新産業廃棄物最終処分場整備に向けた課題への対応策（令和3年2月）に関する

異議申し立て（2021年3月15日付け提出済み）に再度追加添付する資料

再度追加添付資料：唐津沢の谷間に廃棄物処分場の建設が危険なことを訴える資料

唐津沢の谷間に廃棄物処分場の建設が危険なことを訴える資料

図1 廃棄物処分場施設配置イメージ図と縦方向断面図

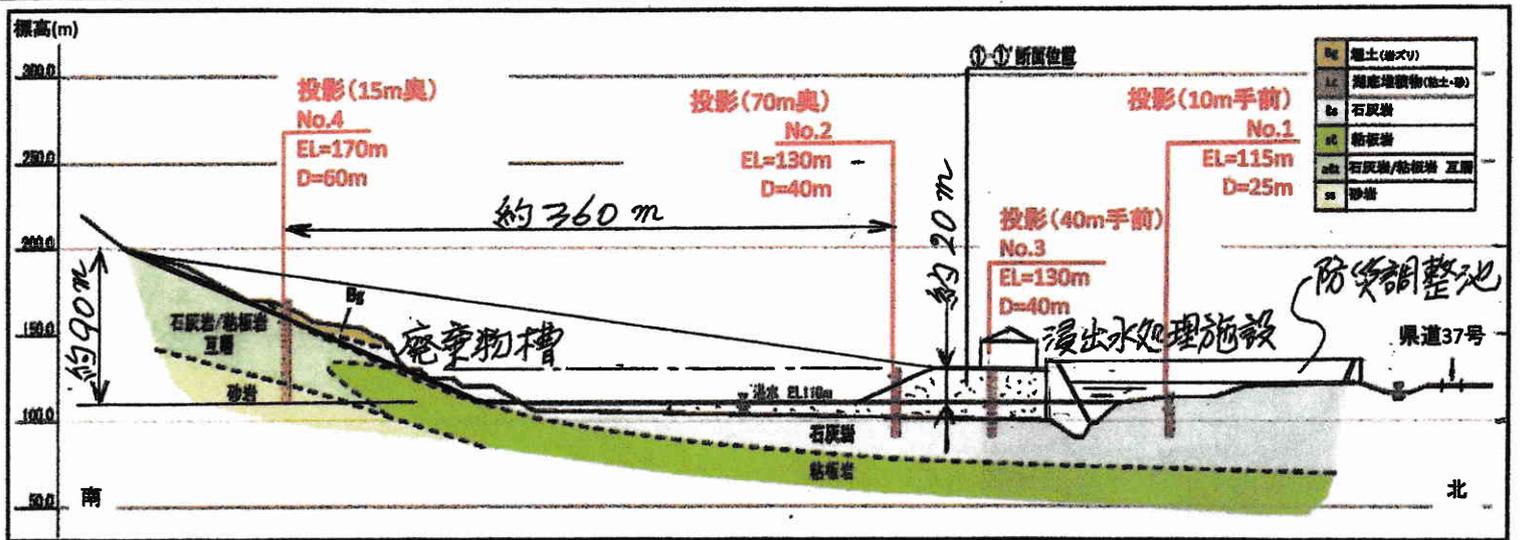
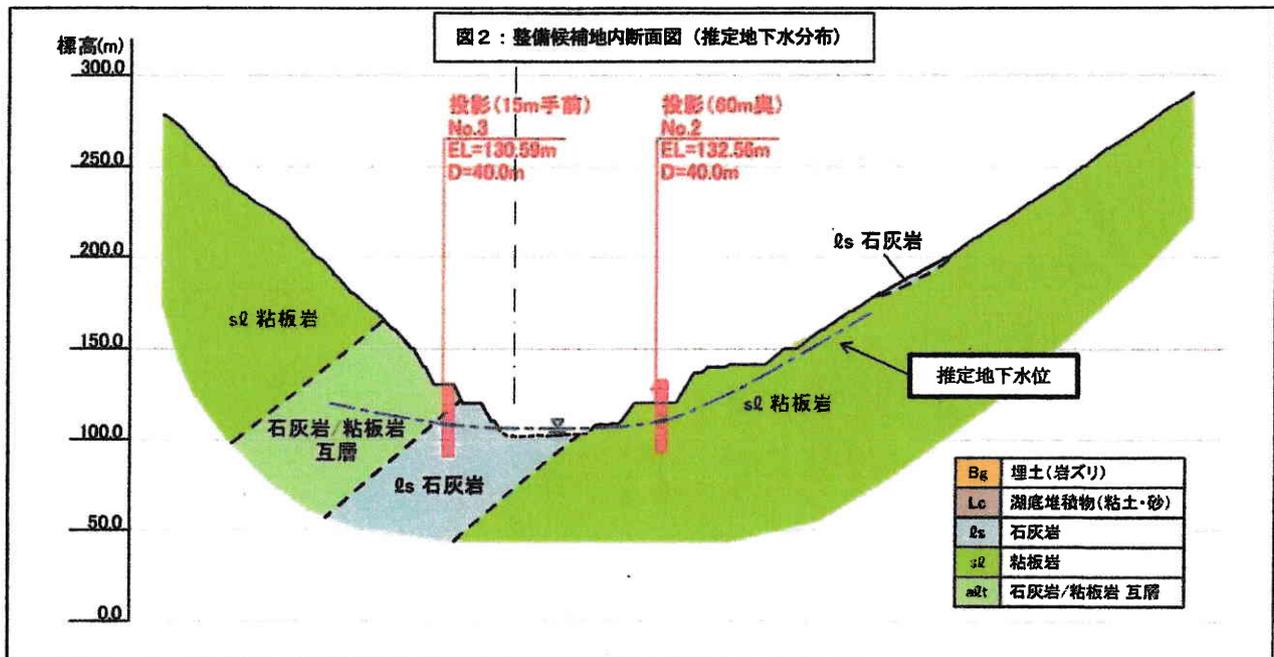
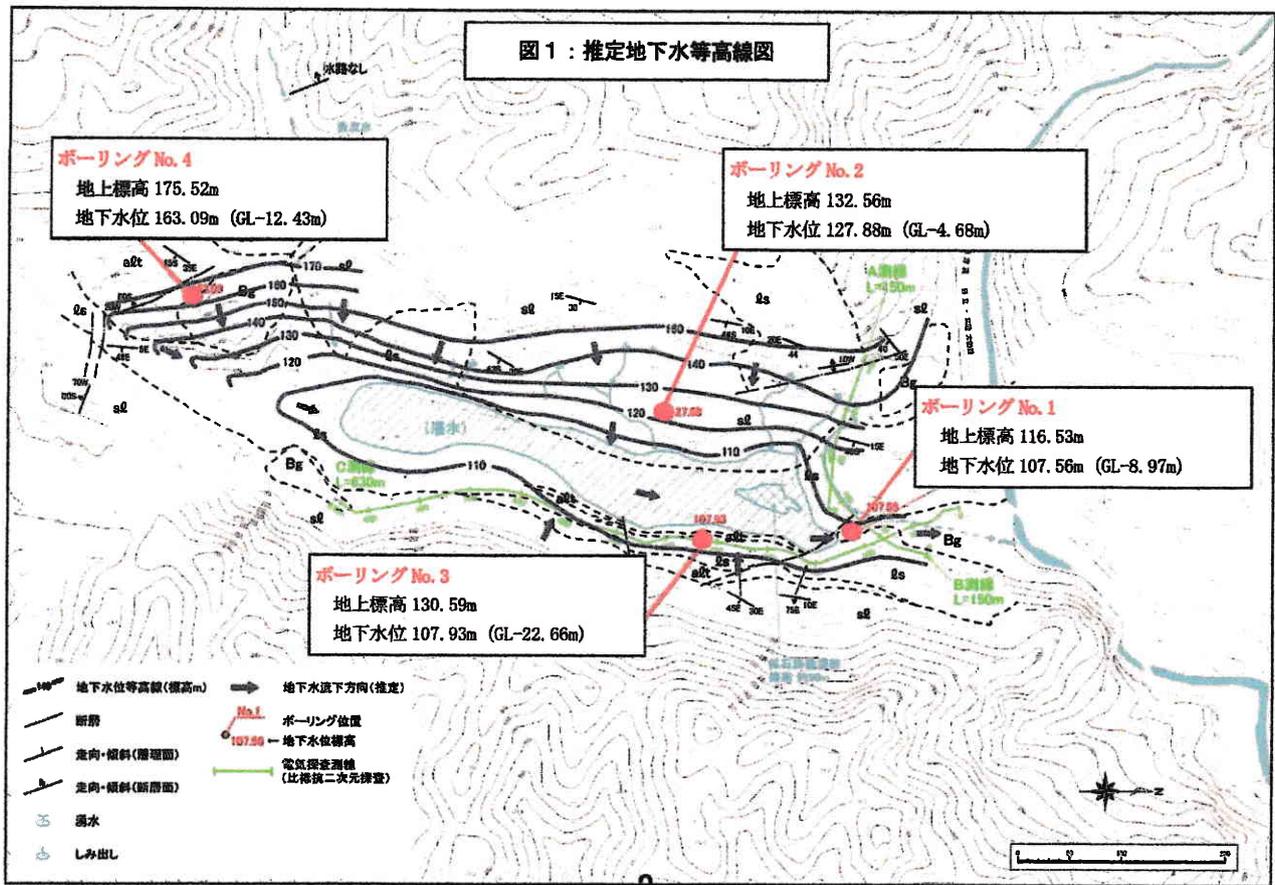
最近になってやっと開示された図1に示すイメージ図によると、廃棄物埋立槽の底面は浸出水処理施設よりも約20mも低い所に設けている。これでは浸出水を自由落下により浸出水処理施設に導くことは不可能である。何か特別な仕掛けをして実行できたとしても停電でも続いたら大変で、増しては処理施設の管理停止後はみじめな状況が明白である。住民説明会資料の浸出水処理の安全性確保（後記図5）に違反する致命的な欠陥と言える。

沢の奥の廃棄物埋立部の深さは約60mにもなり、廃棄物槽の縁面が急勾配で傾斜しているので、廃棄物埋立が進行したところに集中豪雨が発生すると、洪水により廃棄物が流出するのは避けられない。埋立が深すぎると、ライナーに大きな剪断力が掛かるので心配である。通常の廃棄物埋立深さの平均値は15m程度であり、エコかさまの場合は深めになっている。

問題点：廃棄物槽の底面の位置が浸出水処理施設より約20m低いので、浸出水を自由落下により浸出水処理施設に導入できない。なお、谷底の地下水および表流水が集中するところに廃棄物槽を配置すべきでない。また、廃棄物槽の縁面が急勾配で傾斜しているため、後半の廃棄物は風雨に晒され大変不安定な状態になる。これも致命的な欠陥と言える。

図2 地下水の流れの分布と地下水位の状況

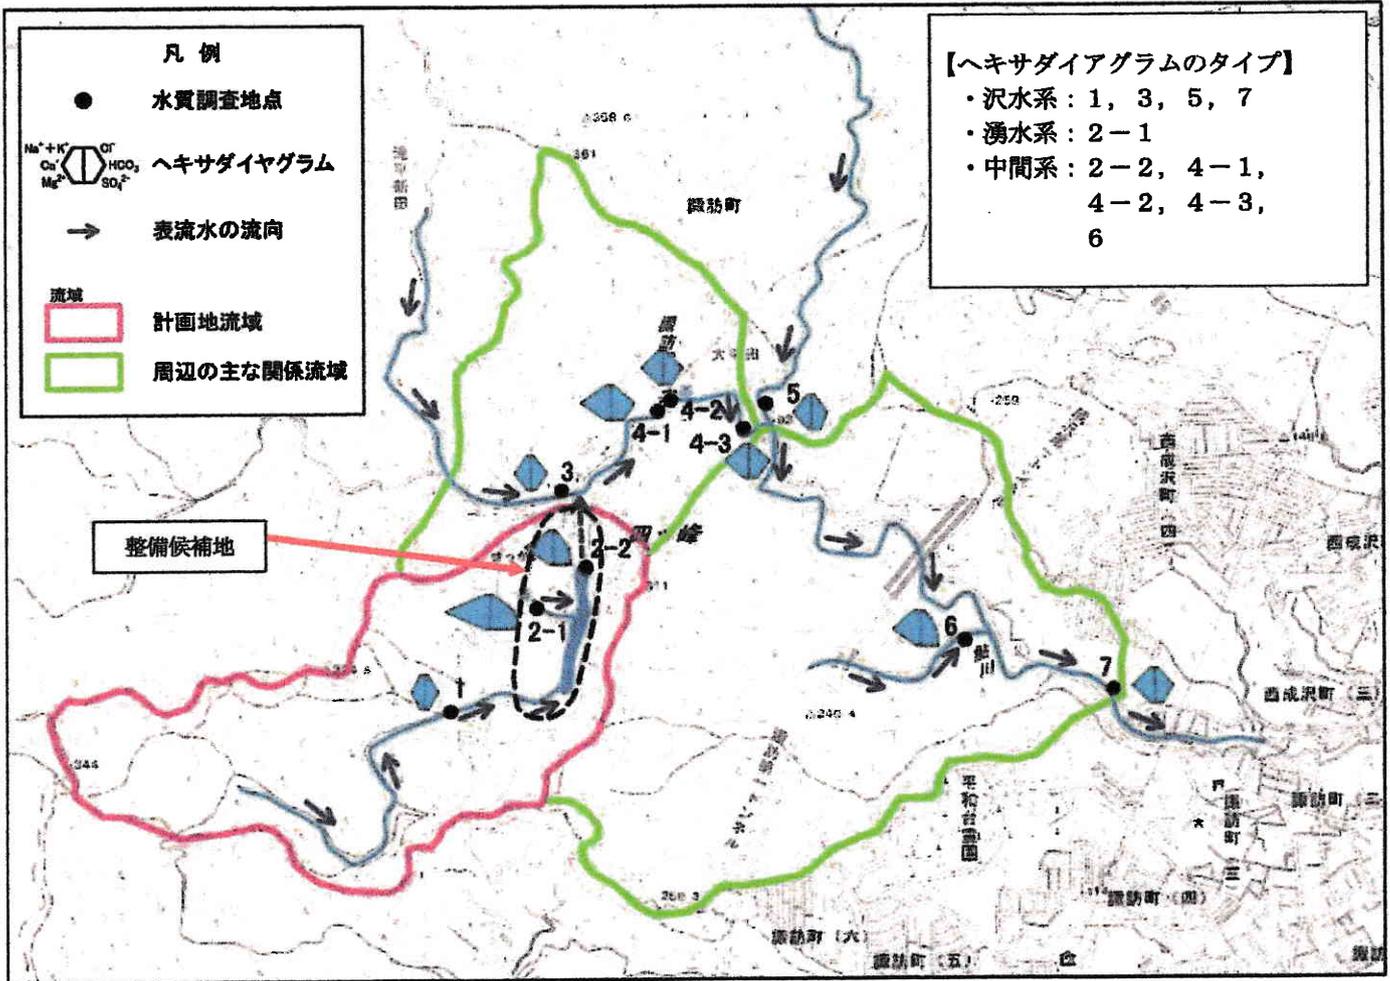
最近に開示された「地下水の流れの分布と地下水位の状況」を図2に示す。また図3には、表流水の主な流れを示す。唐津沢の西側斜面には地下約5～23mに地下水位が確認され、湧き水もあり、表面地形の勾配に沿って地下水が流れている。沢上流部からの沢水と湧き水の表流水は一旦掘削部の湛水に流入するが、湛水部からは地下水路ができており鮎川に流出している。唐津沢は水が豊富な所であるので、掘削前の標高150mくらいまで埋立して廃棄物槽設置の敷地を十分広くして廃棄物埋立深さはなるべく浅くする必要がある。

図5：浸出水処理における安全性の確保(県フォローアップ説明会資料抜粋)

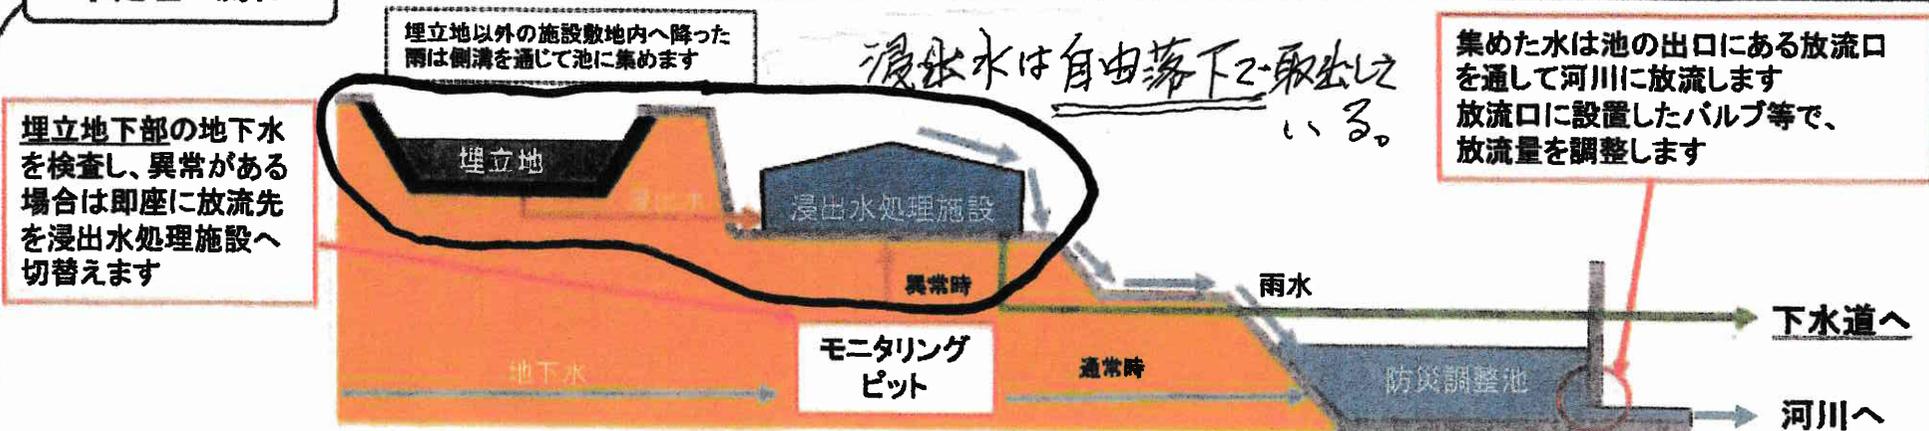
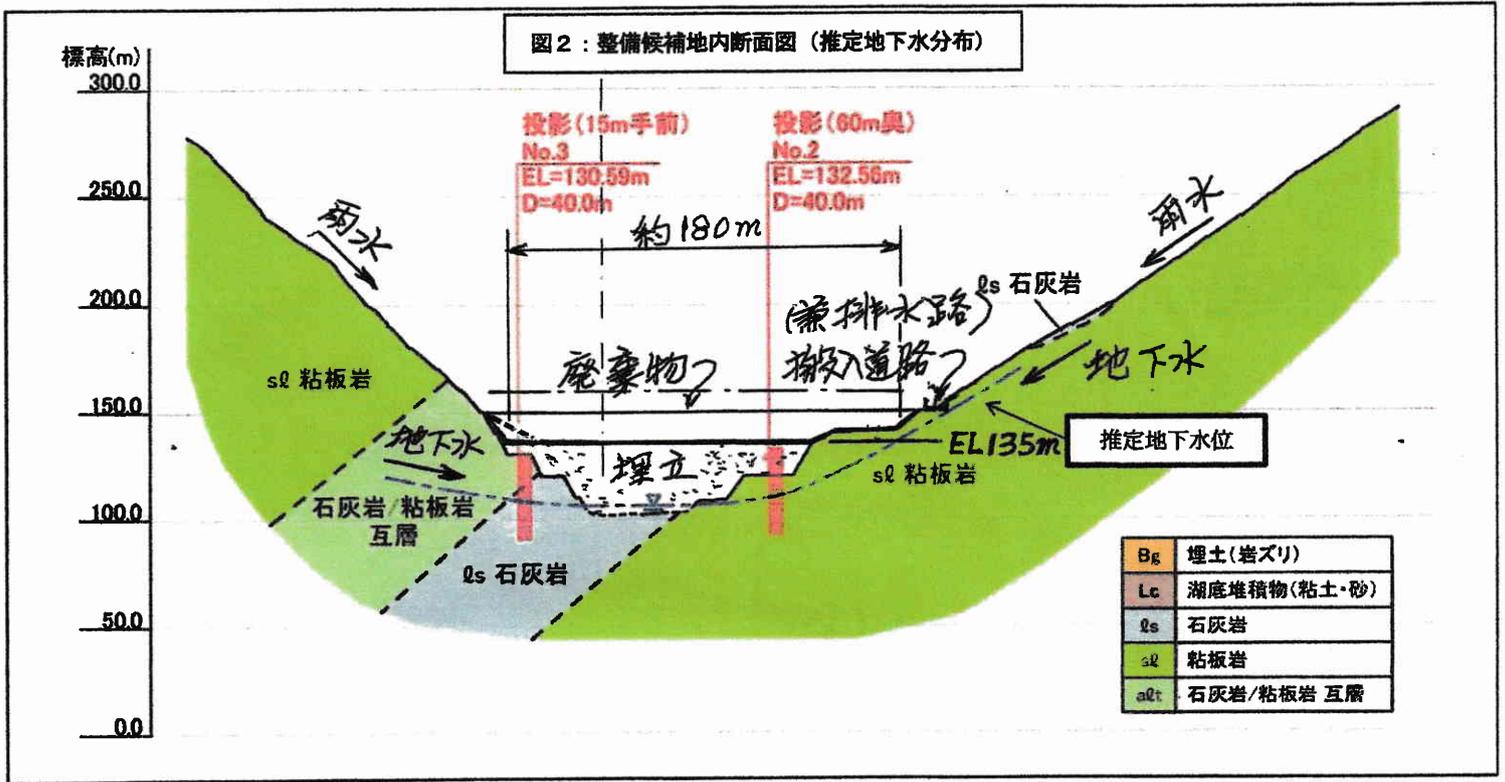
図5に示す3月のフォローアップ説明会資料によると、廃棄物埋立槽は最上段に鎮座しており、槽の底部に滞留した浸出水は自然落下で、槽の底部より低い位置にある浸出水処理施設に導入されるようになっている。これならば、廃棄物槽が満杯になって適切な被覆を施した後に、浸出水設備を停止し放置されても被害は小さくなる。廃棄物槽はできるだけ高い位置に設置し、地下水から隔絶するのが肝要であるが、所詮沢の谷間に建設する限り、雨水や落石の被害、豪雨時の洪水の危険性は避けられない。

図6 搬入道路を考慮した廃棄物処分場の施設配置(標高135mまで埋立)

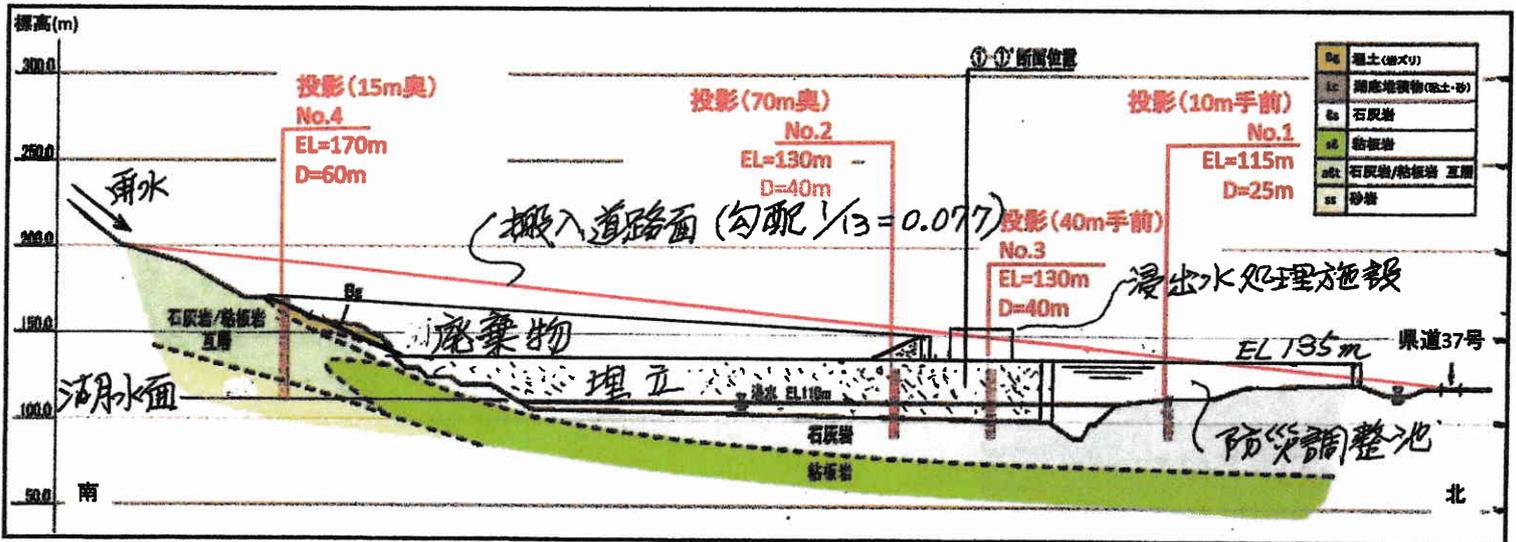
これまでは、なるべく地下水との干渉を回避し、廃棄物貯蓄槽の縁面の傾斜を緩やかにしできるだけ安定して保存されるように、標高150mくらいまで埋立をすべきと考えていた。しかし最寄りの搬入道路との関係で、地下水との関係は問題だが、図6(b)に示すように、妥協して標高135mまで低くするように変えた。その場合の唐津沢谷間の横方向断面図を図6(a)に示す。搬入道路に擁壁を設ければ排水路を兼ねるだろうが、後で表1のところで詳しく検討するように、集中豪雨時には流量20.6 m³/sの流れが予測され、水深0.25mで、水流の平均速度は10.3m/sにもなる。このような激流では、土石や流木などの障害物により流れが飛散して機能不全になり、廃棄物槽に甚大な災害を及ぼすことになってしまうので大変危険である。

このように、搬入道路を豪雨時の排水路として兼用することは不可能であり、広大な唐津沢の降水域に起因する洪水災害から廃棄物槽を守ることは期待できない。

廃棄物槽の底面を標高135mまで低くし、廃棄物貯蓄槽の縁面の傾斜を緩やかにした結果、廃棄物埋立容量は、約181万m³(180x360x28深さ)となり、必要容量244万m³にはかなり不足する。かと言って、廃棄物埋立を深くするのは避けたいので、廃棄物搬入道路との兼ね合いはあるが、掘削前の標高150mくらいまで埋立して廃棄物槽設置の敷地を十分広くして、廃棄物埋立深さはなるべく増やさない方がよいと思われる。

図 7

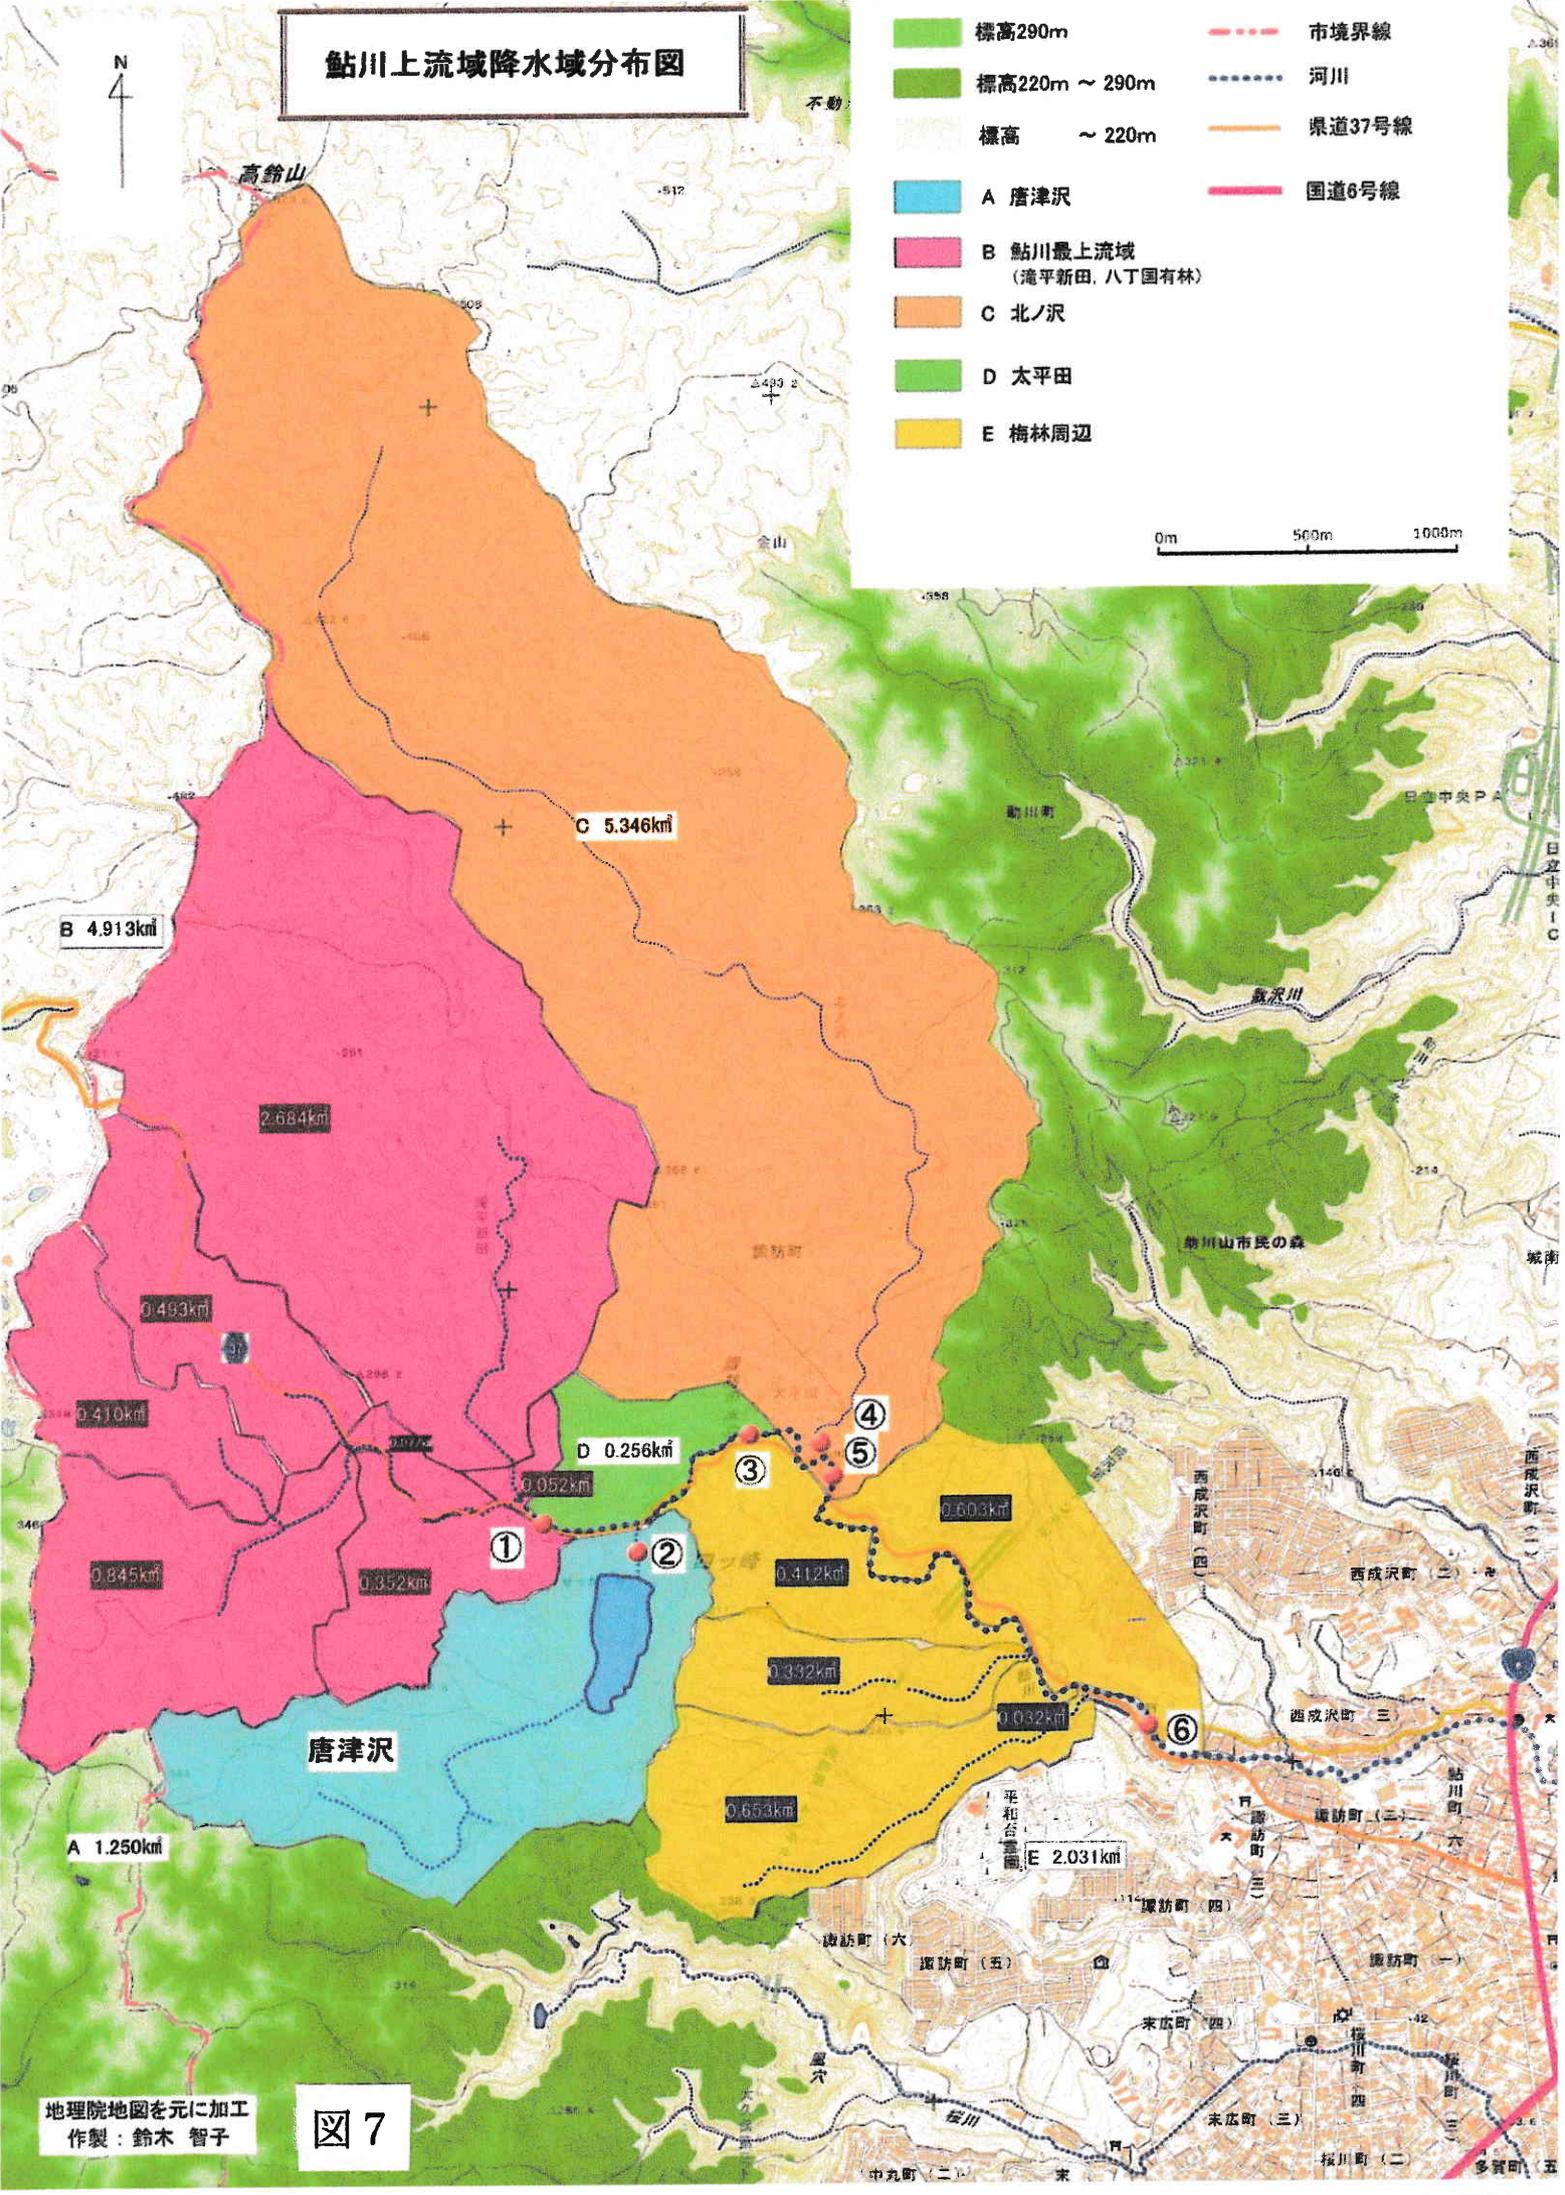
私どもでは図7のように、鮎川上流域降水域の降水量分布を調べ、水防法の規定により、1時間あたりの最大降雨量を151mmとして、マンニングの式を適用し鮎川の流下能力(流量)Qを算定し、表1のように集中豪雨時想定流量Q'と比較した。その結果、大平田地区の地点⑤と梅林付近の地点⑥では、流量比Q'/Qがそれぞれ1.18および1.19といずれも1.0を超えており、豪雨時想定流量が鮎川の流下能力を超えた洪水状態を示唆している。したがって、鮎川上流域は洪水要注意区域であり、広大な住宅密集地が繋がっているため、唐津沢に廃棄物処理場を建設し水害を増強させるようなことは避けるべきである。

地点②の想定流量は 26 ㎡/s であるので、ピーク時には少なくとも 1.2 倍にはなり、降水域の 3 分の 2 に相当する流れを見積もると、幅 8 m で勾配 0.077 のアスファルト舗装流路には 20.6 ㎡/s の流れが発生し、水深 0.25 m で水流の平均速度は 10.3 m/s にもなる。

このような激流では、流路に曲がりや土石、流木などの障害物があると流れは飛散して排水路の役目を十分に果たさない。事前に、水流の様子を模型実験で確認すべきである。
